Planfeststellung Verlängerung Wolfratshausen – Geretsried (S7) Einwendungen des BUND Naturschutz in Bayern e.V.

Im Namen BUND Naturschutz in Bayern e.V. (BN) erhebt die Kreisgruppe Bad Tölz – Wolfratshausen fristgerecht folgende Einwendungen gegen die Planfeststellung „Verlängerung Wolfratshausen – Geretsried (S7), Strecke 5507 München-Solln - Wolfratshausen (- Geretsried Süd) für eine Entscheidung nach § 18 AEG.

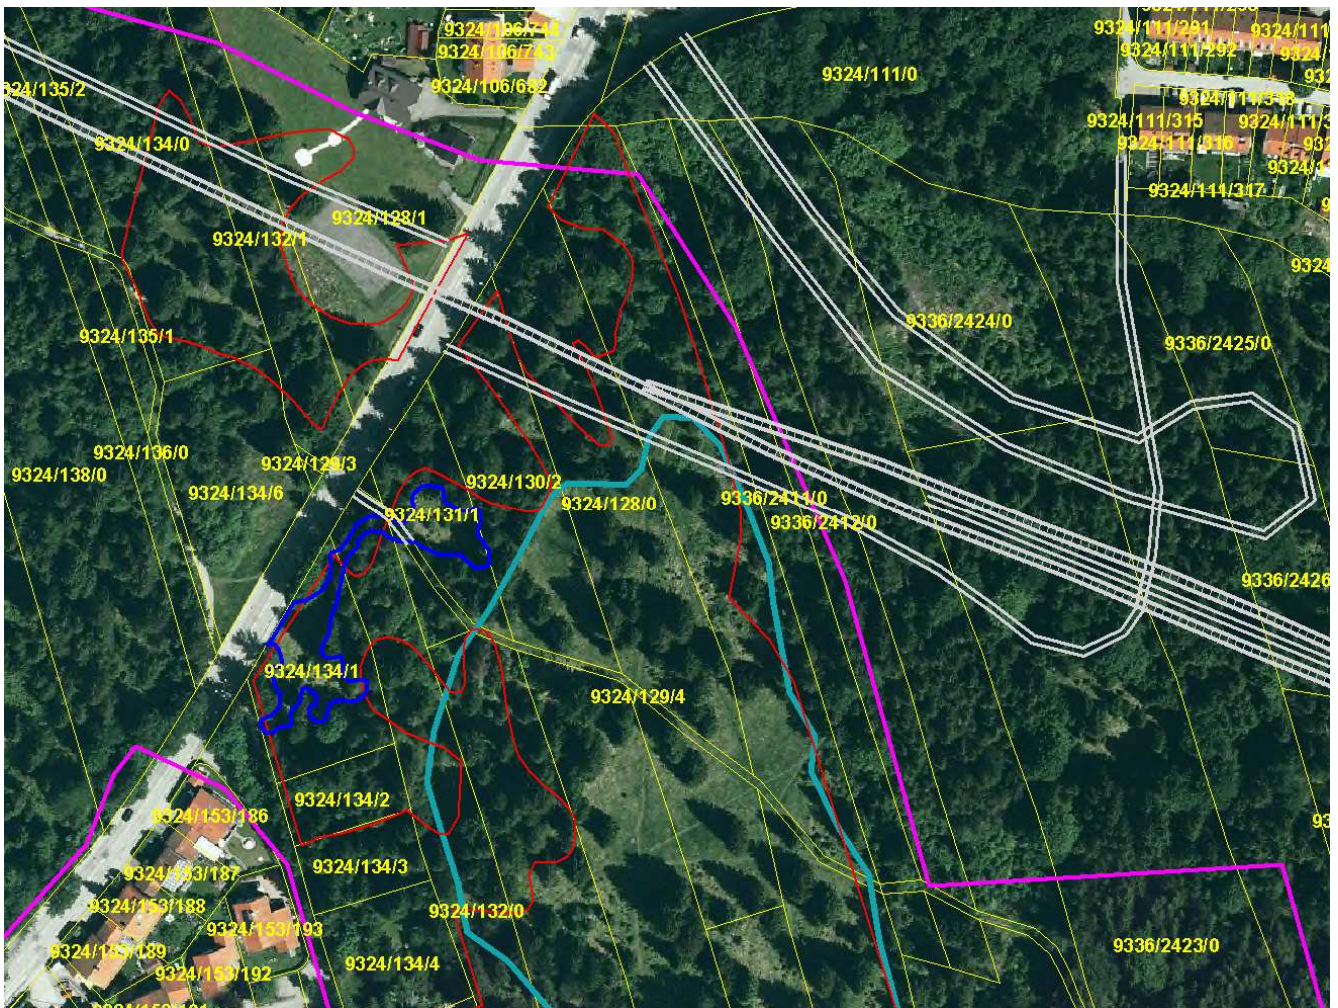
Durch einen Vertragsnaturschutz (VNP) -Mähvertrag vom BN im NW-Eck der Buckelwiesen und einen VNP-Beweidungsvertrag auf der gesamten Fläche der Königsdorfer Alm der Weidegenossenschaft ist die Pflege und der Erhalt des LRT 6210 (Naturnaher Kalk-Trockenrasen) auf Dauer sichergestellt. Er ist jetzt erheblich größer in der Ausdehnung als in Abb. 3, FFH-Verträglichkeitsprüfung (s. Abb. 6 im Anhang)!

- ▶ Die 2013 abgeschlossenen VNP-Verträge gelten für 5 Jahre und deren Flächen dürfen in dieser Zeit nicht kleiner werden, sonst muss bereits erhaltenes Geld zurückgezahlt werden. Es muss deshalb auf den jetzt schon eingezäunten Weidebereich bei der Planung verzichtet werden. Auch muss die geplante Zufahrt im Westen von Flurnummer 9324/129/4 ein Grünweg bleiben, damit die VNP-Fläche nicht geteilt werden muss. Sie hätte dann keine 500 qm mehr, wodurch die Mindestgrenzen für eine Mahd- Förderung unterschritten wäre.

Abb. 7: Alternativplanung eines Endbahnhofes am Ostrand der Böhmwiese. Leider von der DB nie Alternativstandort geprüft (VIEREGG – RÖSSLER 2012)

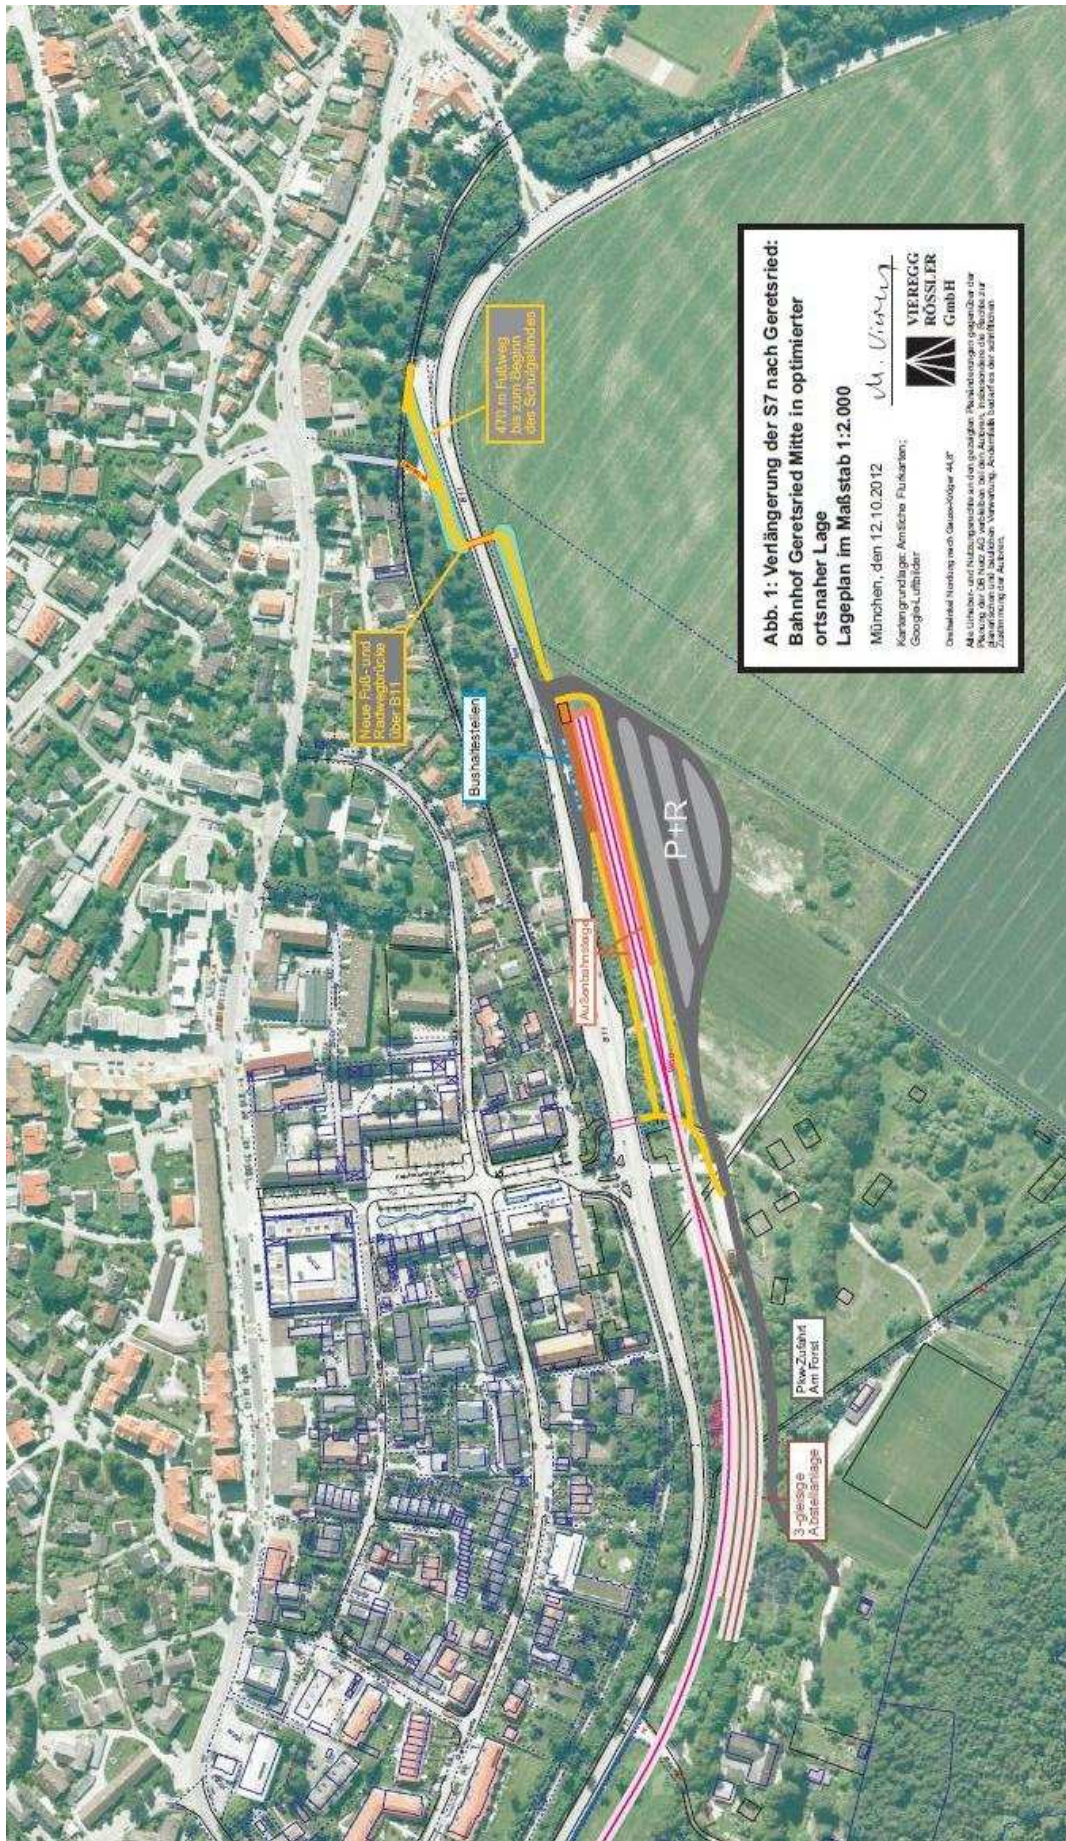
- ▶ Der BN fordert den Endbahnhof an den Ostrand der Böhmwiese zu legen (s. auch Punkt 3 Endbahnhof)

Eine zu prüfende Alternative wäre aber auch ein Endbahnhof Geretsried Mitte im Ostbereich der Böhmwiese gewesen. Dies ist aber nicht geschehen und muss nachgeholt werden. Eine entsprechende Machbarkeitsstudie wurde vom Büro VIEREGG - RÖSSLER GmbH erstellt und legt dar, dass damit die fußläufige Erreichbarkeit des Schulzentrums Geretsried und des Stadtzentrums am Karl-Lederer-Platz erheblich besser werden würde. Bei der bisherigen Planung wird das gesamte kostenaufwendige Schulbussystem aufrechterhalten werden müssen. So würde es zumindest für die Schüler aus Gelting, Wolfratshausen und den weiteren S-Bahnbereich wegfallen. Die Kostenersparnis durch die verkürzte Streckenführung und die nicht notwendigen Ausgleichsmaßnahmen für FFH und Bannwald sind enorm und wiegen eine schlechtere Erreichbarkeit des Ortsteiles Geretsried-Stein sicher bei weitem auf (Planung Haltepunkt Böhmwiese-Ost s. Anhang)
